Construction de la nouvelle station d'épuration de Lannion

## Pièce n°10 : Mémoire en réponse à l'Avis de l'Autorité Environnementale

## Mémoire en réponse à l'avis de l'Autorité

### Environnementale

Figure 1 : Schéma de principe des différents types d'eaux parasites possibles dans un réseau d'eaux usées séparatif

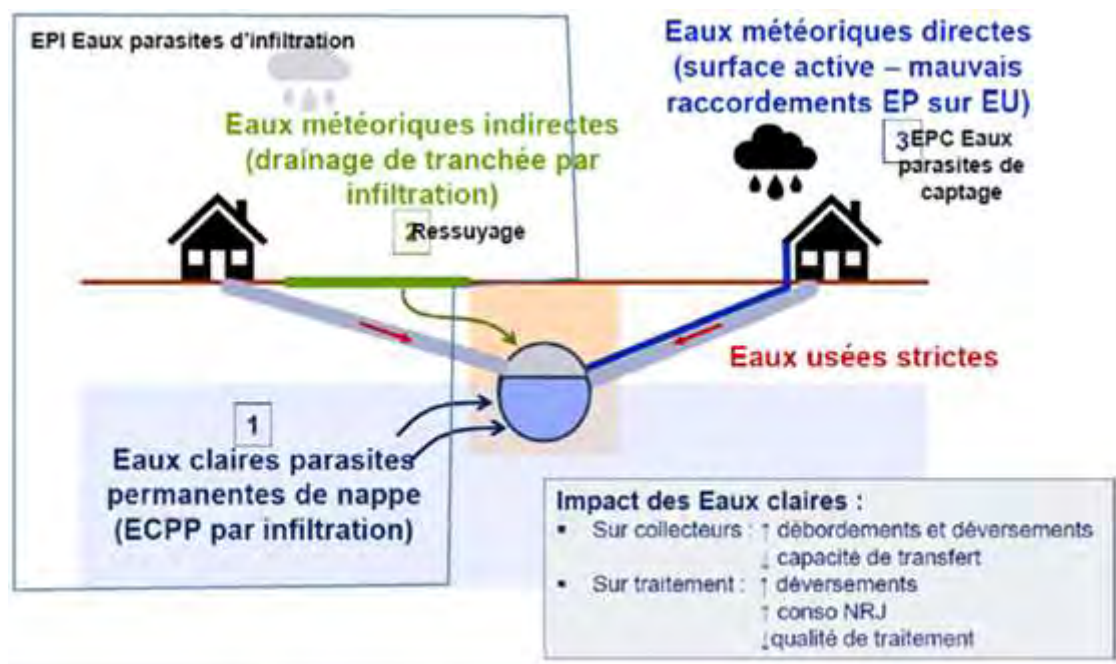
Bien que le dossier affirme que le réseau soit séparatif, de nombreuses mentions font état de la présence d'eaux parasites et de débordements pour une pluie de cinq ans. Il serait plus juste d'annoncer un réseau de collecte mixte et un projet visant à séparer complètement les réseaux de collecte d'eaux pluviales et usées. Il convient de noter que LTC se donne des moyens d'atteindre cet objectif, tel qu'un diagnostic permanent mis en place permettant de disposer de six années de données fiables, des mesures coercitives et un taux de renouvellement en 2022 de plus de 2% pour un budget d'au moins 500 000 euros par an jusqu'en 2025.

Le réseau du bassin de collecte se veut bien séparatif. Il comprend en effet 2 réseaux distincts : l'un pour la collecte des eaux pluviales, l'autre pour la collecte des eaux usées. Quand un réseau dédié aux eaux usées vieillit, il y a effectivement des intrusions d'eaux parasites. Elles sont de différentes nature : eaux d'infiltration (infiltration de nappe ou ressuyage) et eaux parasites météoriques (correspondant aux mauvais branchements). La figure ci-dessous illustre ces notions. L'objectif est bien évidemment de réduire ce volume d'eaux claires.

Figure 5 : Profil hydraulique sur la partie aval de la filière

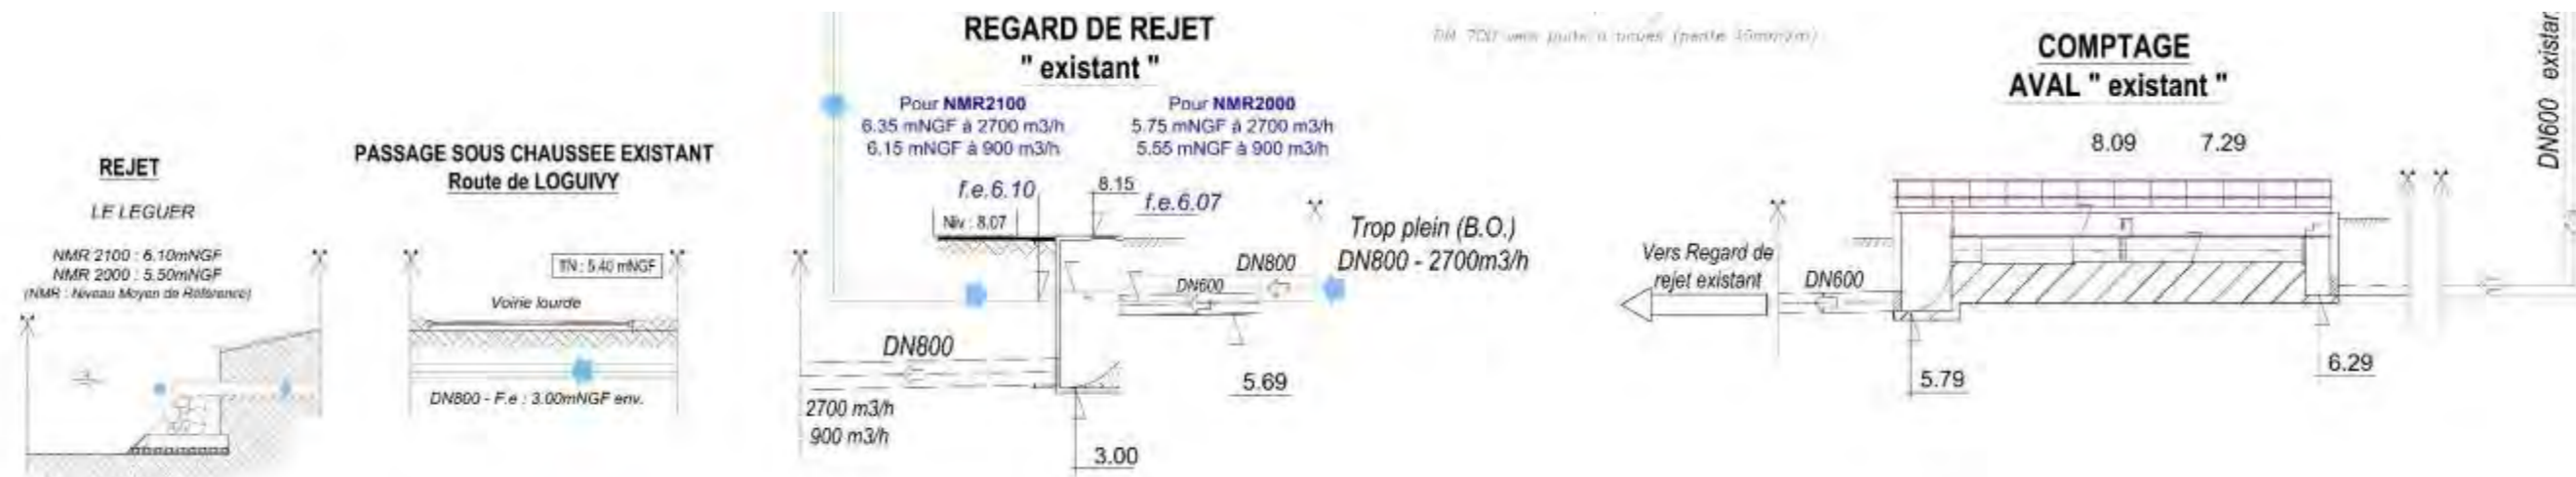
L'Ae recommande d'indiquer comment le risque de remontée de nappe est pris en compte et de préciser le fonctionnement des ouvrages pendant les périodes de pleine mer et en cas de tempête.

Le plan en page suivante présente le profil hydraulique sur la partie aval de la station d'épuration. Les niveaux marins de référence définis par l'atlas des zones de submersion marine de la DDTM 22, y sont rappelés au niveau du point de rejet. Le comptage de l'eau traitée est opérationnel pour ces cotes (radier à une cote de 7,29 m) et l'écoulement du rejet dans le Léguer pourra donc se faire.
